Kórnik, dnia 3 marca 2023 roku.

Nr postępowania: B-FP-271.4.2023

*Dotyczy: postępowania o udzielenie zamówienia klasycznego o wartości mniejszej niż progi unijne, prowadzonego na podstawie art. 275 ust. 1 ustawy z dnia 11 września 2019 r. – Prawo zamówień publicznych (tj. Dz. U. z 2022 roku poz. 1710 ze zm.), zwanej dalej „ustawą Pzp”, w trybie podstawowym bez przeprowadzenia negocjacji, pn.: „Budowa boiska ze sztuczną nawierzchnią przy ulicy Topolowej w miejscowości Czmoń” dalej „Postępowanie”.*

# PRZEKRÓJ PRZEZ ŚCIANKĘ TENISOWĄ

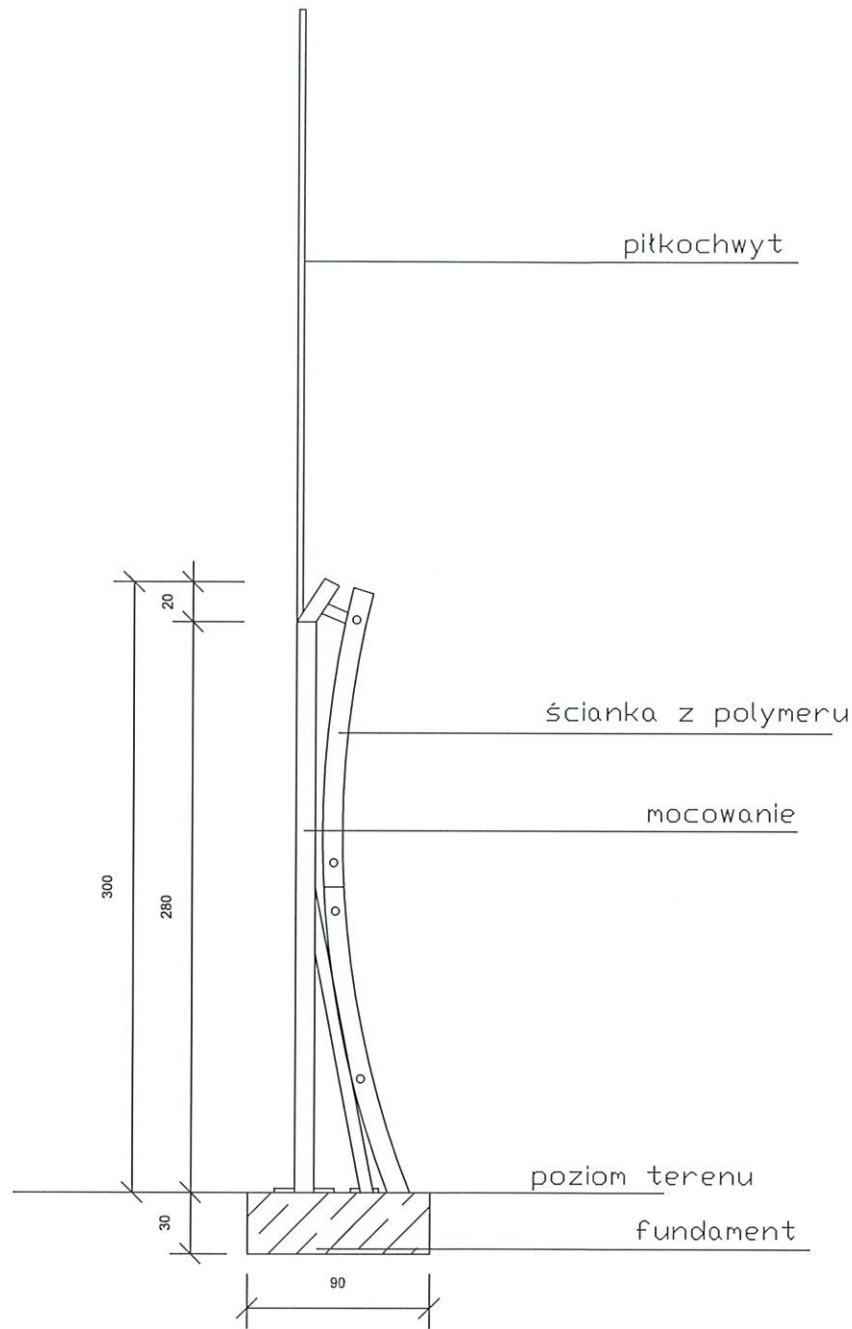
Proszę o rysunek, opis ścianki do tenisa.

Boisko do tenisa:

- ściana do tenisa, zbudowana parabolicznie, wykonana z polimeru, malowana farbą gel-coat w kolorze RAL 6010, farba łączy się z mieszanką akrylowo-żywiczną i powoduje całkowite zabezpieczenie przed wchłanianiem wilgoci- 1 szt.
  - montaż za pomocą metalowych profili przykręcanych do podłoża,
  - ścianka zbudowana parabolicznie co umożliwia dokładny powrót piłki,
- W załączeniu przekrój przez ściankę tenisową.
